**Titre du projet:** Réfection de la toiture  
Édifice 22  
Ferme expérimentale centrale, Ottawa (Ontario)

**Sollicitation No:** 14-1054

### Addenda 3

**Détails des ancrages de toiture :**

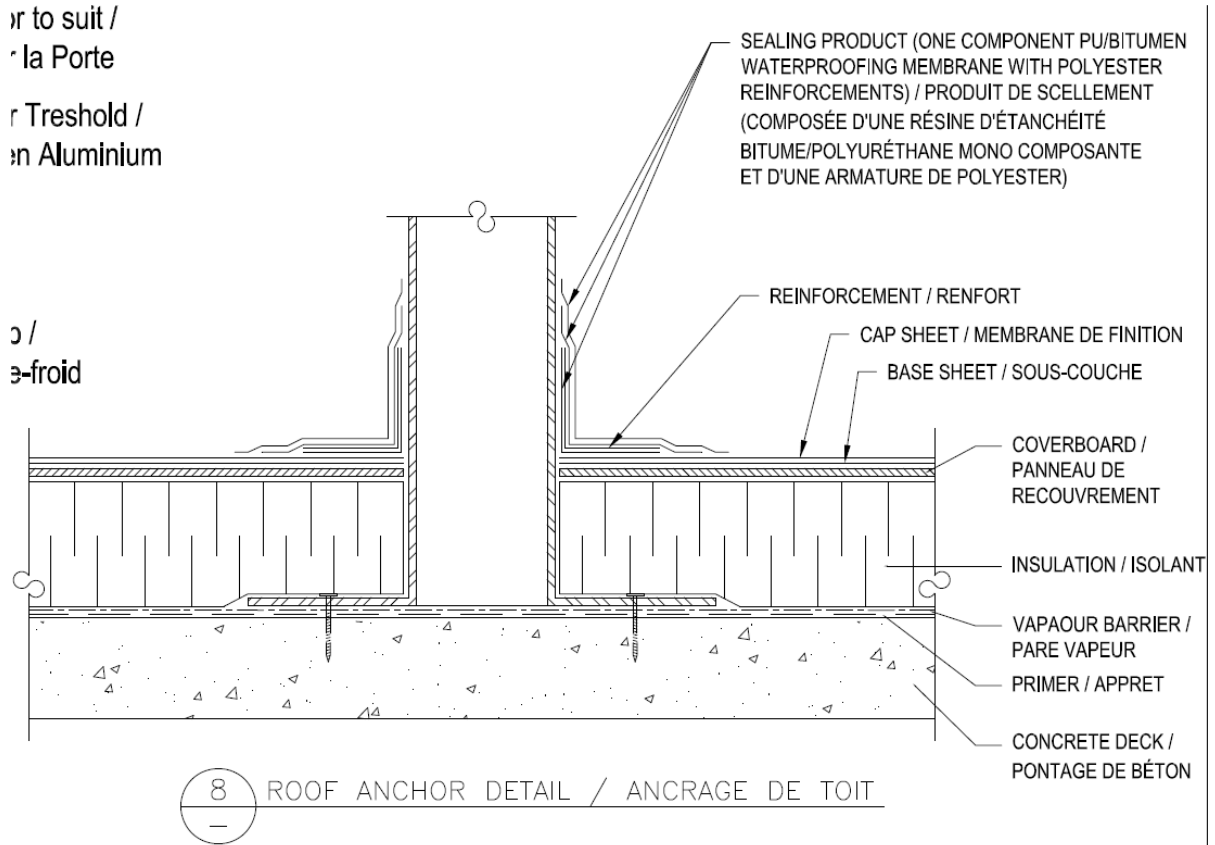
**Q3. Les détails des ancrages de toitures sont-ils disponible?**

R3. Un dessin des détails des ancrages de toiture sont fournis en attachement à cet addenda.
